MCK0590 AND MCK0592 – NEW TENSIONER

MAGNETI MARELLI TIMING CHAIN KIT MM1430 AND MM0592

MAIN DIFFERENCES

NUOVO TENDITORE

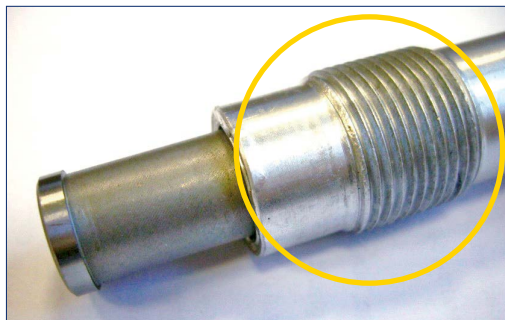
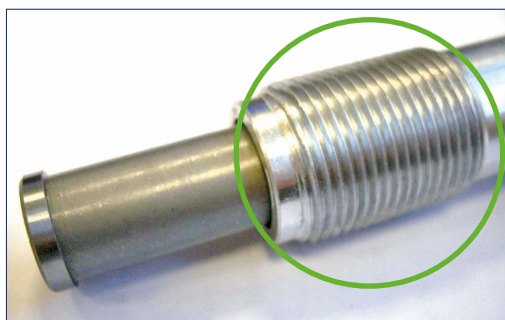
È disponibile una nuova versione del tenditore contenuto nei kit MCK0590 e MCK0592.

Il precedente tenditore, codice **OE 11317797901** (lunghezza gambo 63 mm, complessiva di 86 mm), è stato sostituito dalla nuova versione, codice **OE 11318586699** (lunghezza gambo 66 mm, complessiva di 90 mm).

Due sono le differenze tra versioni:

1. prolungamento della parte filettata (M22 x 1,5 mm) che ora si estende fino alla fine del gambo;
2. maggiore lunghezza del pistoncino (comunque di pochi millimetri).

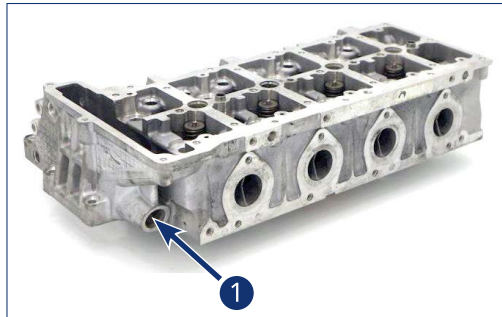
Su di un limitato numero di veicoli, questa variazione della lunghezza del gambo filettato richiede la modifica dell'alloggiamento sulla testata. Questa lavorazione si rende necessaria per innestare correttamente il tenditore.

In questa immagine viene indicata la sede del tenditore sulla testata.

Nel caso in cui, in fase di installazione sulla testata, la base del tenditore (nuova versione) risultasse sporgente, si renderà allora necessaria una modifica della sede estendendo la filettatura.

Di seguito le operazioni da seguire per effettuare la modifica necessaria:

- Utilizzare un'utensile per la filettatura con le seguenti caratteristiche: M22 x 1,5 mm.
- Ripassare il foro filettato estendendo la filettatura per tutta lunghezza del foro (deve essere passante da parte a parte).
- Rimuovere eventuali sbavature dalla filettatura e pulire accuratamente la testata.
- Reinstallare il tenditore, verificare l'accoppiamento delle superfici.
- Serrare il tenditore a 70 Nm.

Infine, si raccomanda di pulire accuratamente le superfici per evitare che detriti possano entrare nel motore e nel sistema di lubrificazione.

NEW TENSIONER

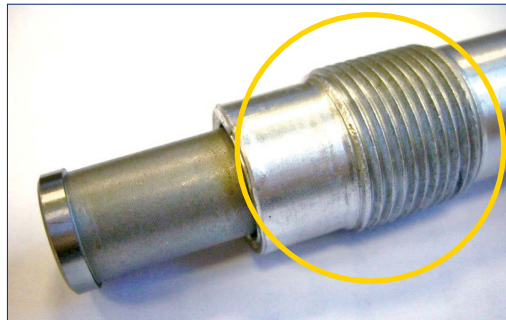
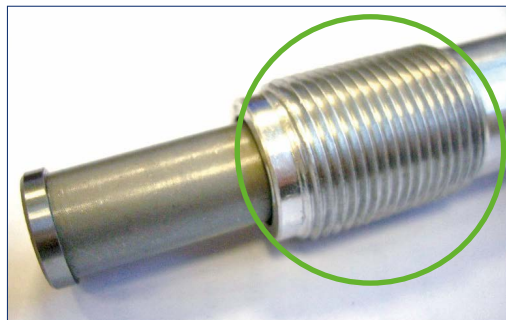
A new version of the tensioner contained in kits MCK0590 and MCK0592 is available.

The previous tensioner, part number **OE 11317797901** (shaft length 63 mm, overall length 86 mm) has been substituted by a new version, part number **OE 11318586699** (shaft length 66 mm, overall length 90 mm).

There are two differences between the versions:

1. The threaded section (M22 x 1.5 mm) has been elongated and now extends to the end of the shaft.
2. The plunger is longer (just a few millimetres).

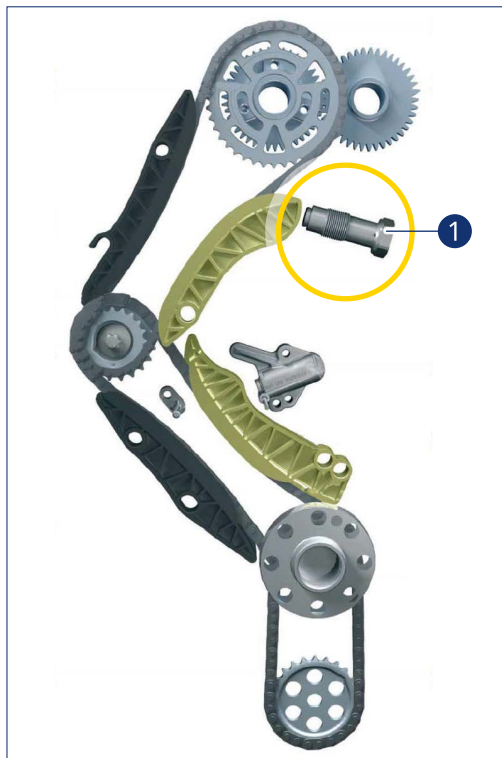
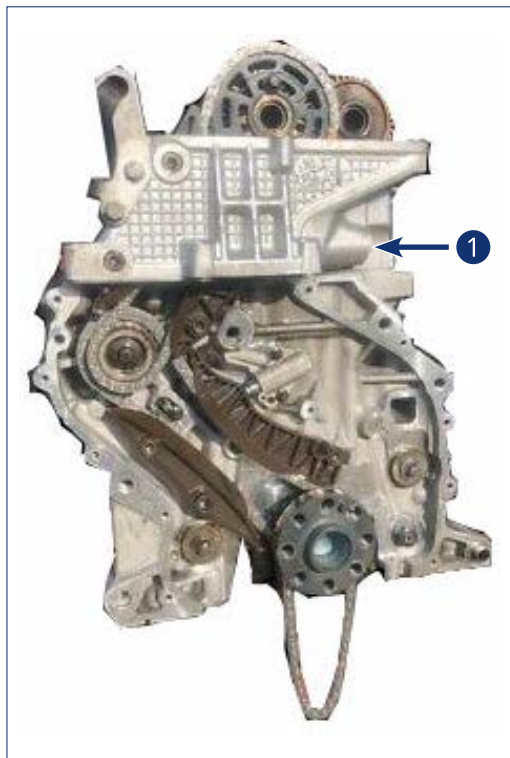
Below is a diagram of the timing system and the position of the tensioner.

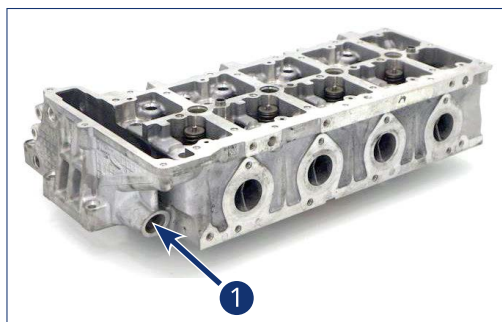
On a limited number of vehicles, this variation in length of the threaded shaft will require the housing on the head to be modified. This modification will be necessary in order to be able to correctly fit the tensioner.

This image shows the housing of the tensioner on the head.

In the event that when installed into the head, the base of the tensioner (new version) protrudes, it will be necessary to modify the housing by extending the thread.

The operations to follow in order to carry out the necessary modifications are described below:

- Use a threading tool with the following characteristics: M22 x 1.5 mm.
- Rethread the hole, extending the thread for the entire length of the hole (the thread must extend from one end to the other).
- Remove any shavings from the thread and carefully clean the head.
- Reinstall the tensioner, verifying that the surfaces couple.
- Tighten the tensioner to 70 Nm.

Lastly, carefully clean the surfaces to ensure that no debris can enter the engine and the lubrication system.

NEUER KETTENSPELLER

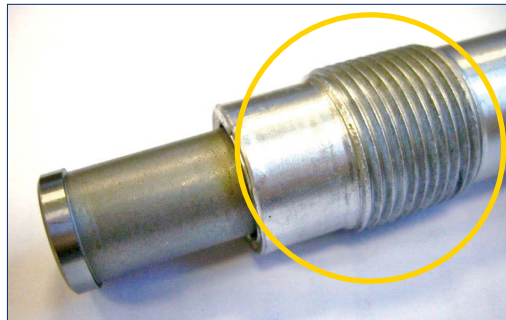
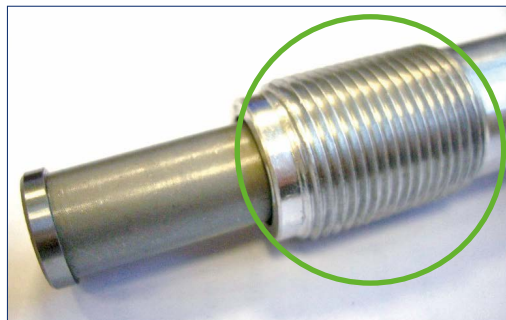
Eine neue Version des in den Bausätzen MCK0590 und MCK0592 enthaltenen Kettenspanners ist verfügbar.

Der bisherige Spanner, Teilenummer **OE 11317797901** (Schaftlänge 63 mm, Gesamtlänge 86 mm) wurde durch eine neue Version, Teilenummer **OE 11318586699** (Schaftlänge 66 mm, Gesamtlänge 90 mm) ersetzt.

Es gibt zwei Unterschiede zwischen den Versionen:

1. Der Gewindeteil (M22 x 1,5 mm) wurde verlängert und reicht nun bis zum Ende der Welle.
2. Der Stößel ist länger (nur wenige Millimeter).

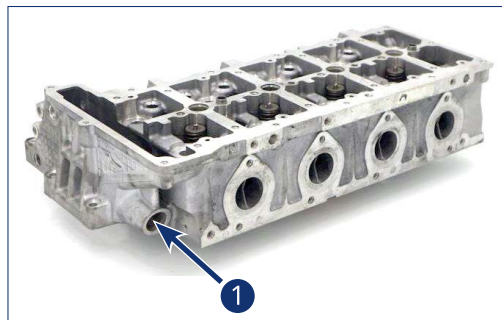
Bei einer begrenzten Anzahl von Fahrzeugen, erfordert diese Längenabweichung der Gewindewelle eine Änderung des Gehäuses am Kopf.

Diese Änderung ist erforderlich, um den Kettenspanner korrekt montieren zu können. Dieses Bild zeigt das Gehäuse des Kettenspanners am Kopf.

Für den Fall, dass beim Einbau in den Kopf die Basis des Kettenspanners (neue Version) herausragt, ist es notwendig, das Gehäuse zu modifizieren, indem das Gewinde verlängert wird.

Im Folgenden werden die Arbeitsschritte beschrieben, die für die Durchführung der notwendigen Änderungen erforderlich sind:

- Verwenden Sie ein Gewindeschneidwerkzeug mit den folgenden Eigenschaften: M22 x 1,5 mm.
- Planen Sie die Bohrung neu, indem Sie das Gewinde über die gesamte Länge der Bohrung verlängern (das Gewinde muss von einem Ende zum anderen reichen).
- Entfernen Sie alle Späne aus dem Gewinde und reinigen Sie den Kopf sorgfältig.
- Setzen Sie den Spanner wieder ein und prüfen Sie, ob sich die Flächen koppeln.
- Ziehen Sie den Spanner mit 70 Nm an.

Reinigen Sie abschließend sorgfältig die Oberflächen, um sicherzustellen, dass keine Verunreinigungen in den Motor gelangen können.

NOUVEAU TENDEUR

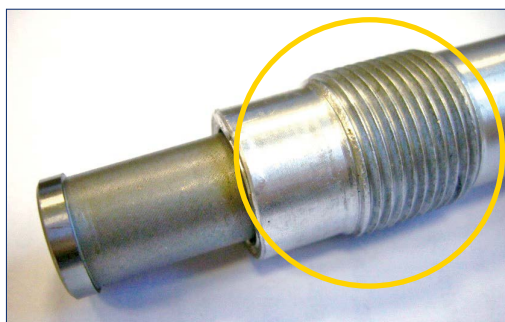
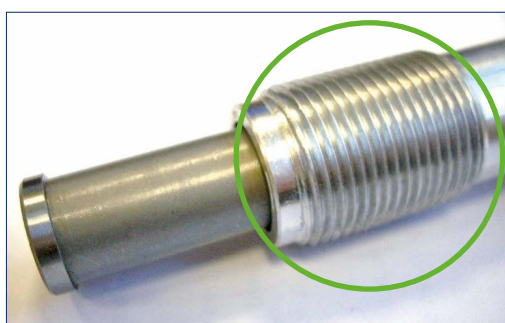
Une nouvelle version du tendeur inclus dans les kits MCK0590 et MCK0592 est disponible.

L'ancien tendeur, référence **OE 11317797901** (longueur de tige 63 mm, longueur totale 86 mm) a été remplacé par une nouvelle version, référence **OE 11318586699** (longueur de tige 66 mm, longueur totale 90 mm).

Il y a deux différences entre les versions :

1. La section filetée (M22 x 1,5 mm) a été allongée et s'étend maintenant jusqu'à l'extrémité de la tige.
2. Le piston est plus long (quelques millimètres seulement).

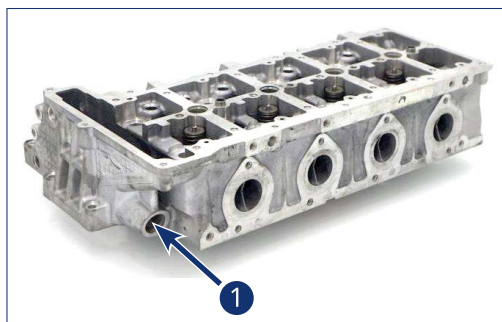
Sur un nombre limité de véhicules, cette variation de longueur de la tige fileté nécessitera de modifier le logement sur la culasse. Cette modification sera nécessaire afin de pouvoir monter correctement le tendeur.

Cette image montre le logement du tendeur sur la culasse.

Si, une fois installé dans la culasse, la base du tendeur (nouvelle version) dépasse, il sera nécessaire de modifier le logement en prolongeant le filetage.

Les opérations à suivre pour effectuer les modifications nécessaires sont décrites ci-dessous :

- Utiliser un outil de filetage ayant les caractéristiques suivantes : M22 x 1,5 mm.
- Refiler le trou en prolongeant le fil sur toute la longueur du trou (le fil doit s'étendre d'un bout à l'autre).
- Retirer les copeaux du fil et nettoyer soigneusement la culasse.
- Remonter le tendeur en vérifiant que les surfaces s'accouplent.
- Serrer le tendeur à 70 Nm.

Enfin, nettoyer soigneusement les surfaces pour vous assurer qu'aucun débris ne pénètre dans le moteur et le système de lubrification.

NUEVO TENSOR

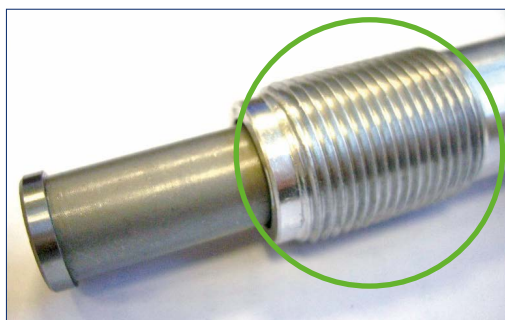
Los kits MCK0590 y MCK0592 disponen de una nueva versión del tensor.

El tensor anterior, referencia **OE 11317797901** (longitud del eje 63 mm, longitud total 86 mm) ha sido sustituido por una nueva versión, referencia **OE 11318586699** (longitud del eje 66 mm, longitud total 90 mm).

Existen dos diferencias entre las versiones:

1. La sección roscada (M22 x 1,5 mm) se ha alargado y ahora se extiende hasta el final del eje.
2. El émbolo es más largo (solo unos pocos milímetros).

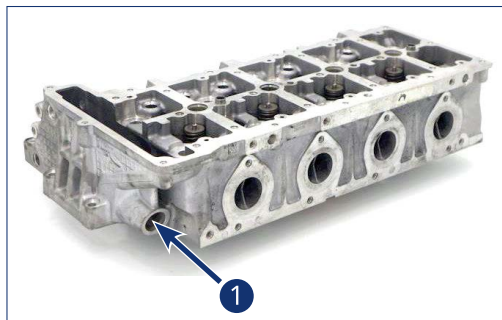
En un número limitado de vehículos, esta variación en la longitud del eje roscado requerirá que se modifique la carcasa de la cabeza. Esta modificación será necesaria para poder ajustar correctamente el tensor.

Esta imagen muestra la carcasa del tensor en la cabeza.

En el caso de que al instalarlo en el cabezal sobresalga la base del tensor (nueva versión), será necesario modificar la carcasa alargando la rosca.

A continuación se describen las operaciones a seguir para realizar las modificaciones necesarias:

- Utilizar una herramienta de roscado de las siguientes características: M22 x 1,5 mm.
- Vuelva a enhebrar el agujero, extendiendo la rosca por todo el largo del agujero (la rosca debe extenderse de un extremo al otro).
- Retirar las virutas y limpiar con cuidado la cabeza.
- Reinstale el tensor, verificando que las superficies se acoplen.
- Apretar el tensor a 70 Nm.

Por último, limpie cuidadosamente las superficies para asegurarse de que no entren residuos en el motor y el sistema de lubricación.

YENİ GERGİ

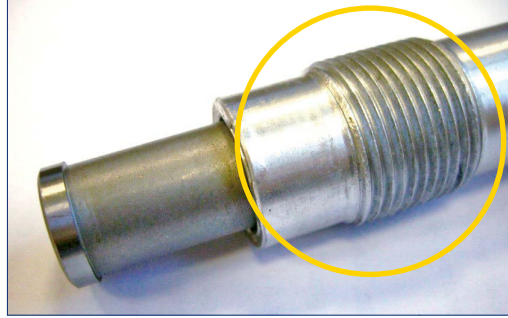
MCK0590 ve MCK0592 kitlerinde bulunan gerginin yeni bir versiyonu mevcuttur.

OE 11317797901 parça numaralı önceki gergi (mil uzunluğu: 63 mm, toplam uzunluk: 86 mm) **OE 11318586699** parça numaralı yeni bir versiyonla (mil uzunluğu: 66 mm, toplam uzunluk: 90 mm) değiştirilmiştir.

Versiyonlar arasında iki fark vardır:

1. Dişli kısım (M22 x 1.5 mm) uzatılarak milin sonuna kadar uzanmaktadır.
2. Plancer daha uzundur (sadece birkaç milimetre).

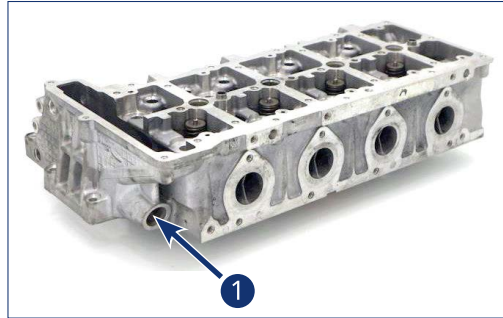
Dişli milin uzunluğunda gerçekleştirilen bu değişiklik, **sınırlı sayıda araçta** kafadaki gergi muhafazasının değiştirilmesini gerektirecektir. Gergiyi doğru takabilmek için bu değişiklik gerekecektir.

Bu şekilde kafadaki gergi muhafazası gösterilmektedir.

Kafaya takıldığı zaman gergi tabanının (yeni versiyon) dışarıya doğru çıkıntı yapması durumunda, dişliyi uzatarak muhafazayı değiştirmek gerekecektir.

Gerekli değişikliklerin yapılabilmesi için yapılacak işlemler aşağıda açıklanmıştır:

- Aşağıdaki özelliklere sahip bir diş çekme aleti kullanın: M22 x 1.5 mm.
- Diş, deliğin tüm uzunluğu boyunca uzayacak şekilde delikte yeniden diş açın (diş bir uçtan diğerine uzanmalıdır).
- Dişlerdeki talaşları çıkarın ve kafayı dikkatlice temizleyin.
- Gergiyi yeniden takarak yüzeylerin birleştiğini doğrulayın.
- Gergiyi 70 Nm torkla sıkın.

Son olarak, atıkların motora ve yağlama sistemine girmesini önlemek için yüzeyleri dikkatlice temizleyin.
